以前から、仙台市が建設を予定している音楽ホールの件について、公開された資料などをご紹介してきましたが、新たにその基本設計の中間案というものが昨年の11月18日に公開されましたので、そのご報告です。一応、その詳細な資料は、こちらから閲覧することが出来ます。

ここでまず注目したいのが、その音楽ホールに対して市が暫定的に命名したものが「(仮称) 国際センター駅北地区複合施設」であることに注目です。つまり、この施設は単なる音楽ホールだけではなく、そのほかの施設も合体されている「複合施設」である、という認識が、計画当初からあったのですね。その、「ホール以外の施設」に関しては、「災害文化の施設」といった説明がなされています。

コンサートホール

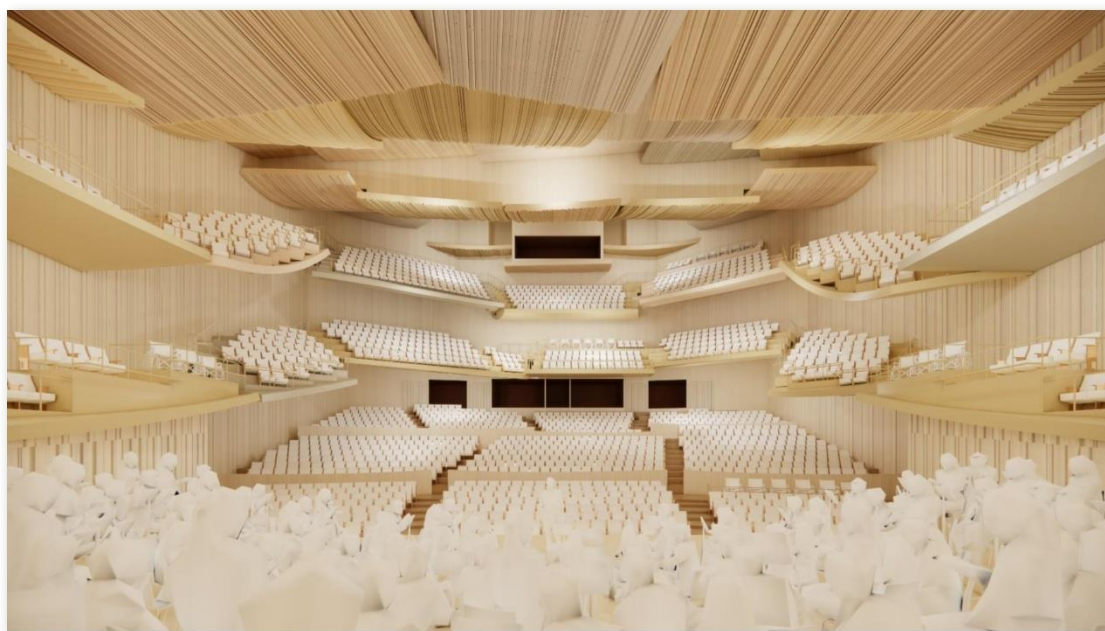
**質問者A：**最高の音を作りたいというお話があったが、2000人のホールは、音楽ホールとしては大きすぎる。

1500席ぐらいが、音楽関係者などの間では適当だと言われている。ウィーン・フィルの場合は1200～1300で、世界的に仙台フィルよりはるかに大きな規模のオーケストラが演奏するところでも、1500人ぐらいのホールが使われている。2000人のホールで、多目的で、仙台フィルのような少人数のオーケストラが演奏すると、音が貧しくなってしまう。それは仙台フィルの技量とは全く別の問題。転換機構は、音響に影響を与えるのは明らか。永田音響ではシミュレーションが出来ない。

**質問者C：**可動式の音楽ホールに懸念。可動式で成功しているホールは聞いたことがない。本当に良いホールなら、日本中はおろか世界中から聴きに来る人がいるはず。3ヶ月くらいたてば、その評価は決まってしまう。音響については、もっともっと煮詰めてほしい。パイプオルガンは必須。こけら落としで期待するのはマーラーの2番や8番のような、オルガンが活躍する曲。

**藤本：**大きくなると音響も難しくなるのは確か。永田音響さんとは、そのサイズゆえに問題が起こるということとは今はない。空間の大きさが、そのまま響きの豊かさになる。転換機構はあまり複雑なものにはなっていない。後ろ側がそのままバックステージに水平に移動していくという構造。**ばらばらに分解されているのではない<sup>(4)</sup>**。シンプルな構造なので、故障も少なくメンテナンスも楽。可動部分が少ないので、それが音響的なリスクにはならないはず。

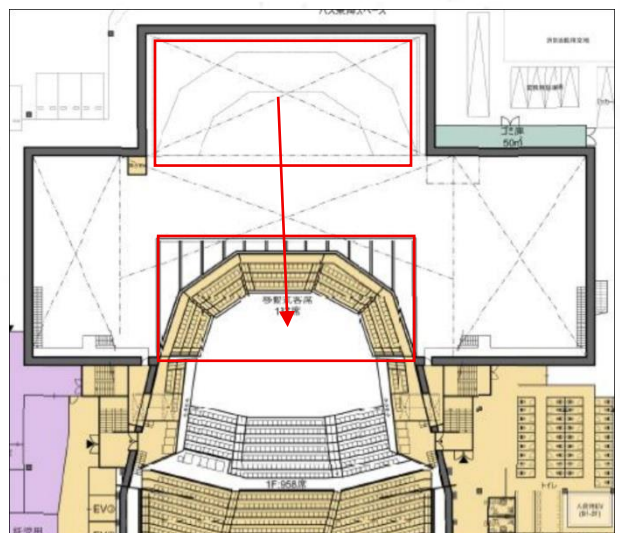
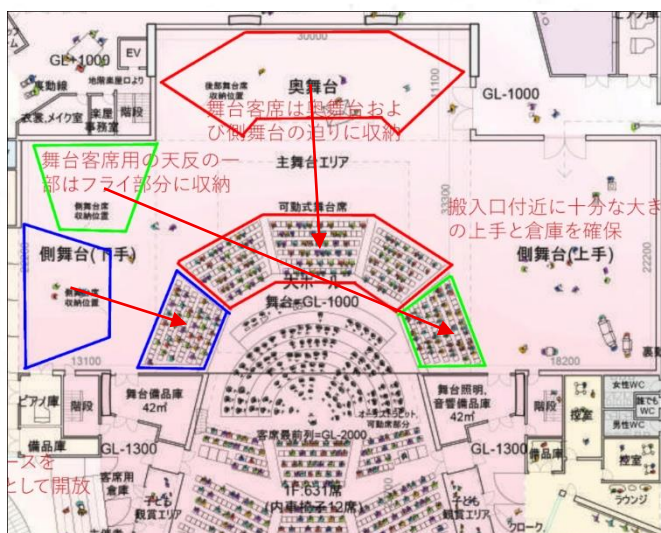
- (1)：ふつう、コンサートホールの音響設計の現場ではこんな言葉は使われません。いかに設計者が音響設計に疎いかうかがえます。
- (2)：これ以外に「オペラ」という話もあったはずです。というか、この設計では、明らかに大規模なオペラやバレエの上演として設計されています。でも、ここで大規模なオペラを上演するという話は、説明会では全く語られませんでした。そもそも、2000人も集める「講演会」って、なんなのでしょう。
- (3)：この計画を聴いた時には絶句しました。そもそも、こんな発想を持っていた人にコンサートホールの設計を任せるなんて、間違っています。
- (4)：以前の設計では、可動式の客席は3つに分解されるようになっていました（下図左参照）。それがなぜ右のようになったかの説明は全くありませんでしたが、シンプルの方が好ましいということに気づいたのでしよう。
